Service Bulletin

Sèche-linge Front à Evac.

SUJET : Nouveaux câblages due à la nouvelle réglementation sur les programmeurs mécanique 50Hz.

SB. N° 481271340301

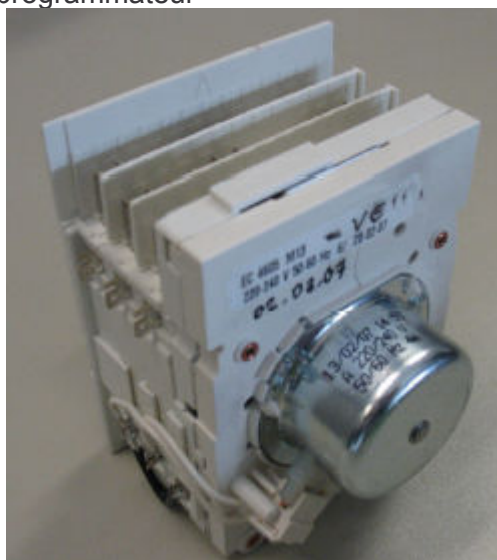
L'introduction de nouvelles minuteries oblige à changer la filerie.
Les anciens programmeurs sont recodifiés comme cela :

Minuterie AV 50 Hz 4812 282 18457 est remplacée par l'ensemble 4812 282 10323

Ancien programmeur

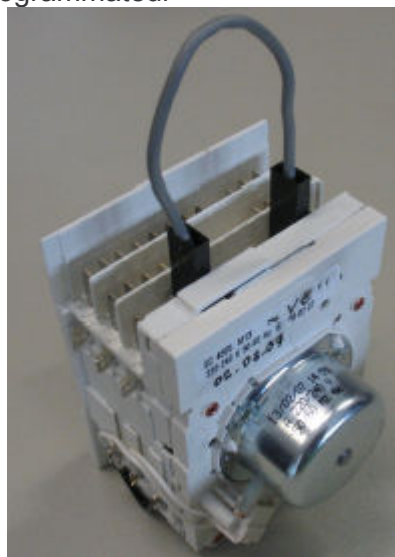
Dans le nouvel ensemble minuterie, faite un pont entre les cosses C3 et C9.

La connexion de la filerie du moteur doit être branchée de C11 à C1.
Vous réferez aussi au schéma de câblage et au schéma électrique.
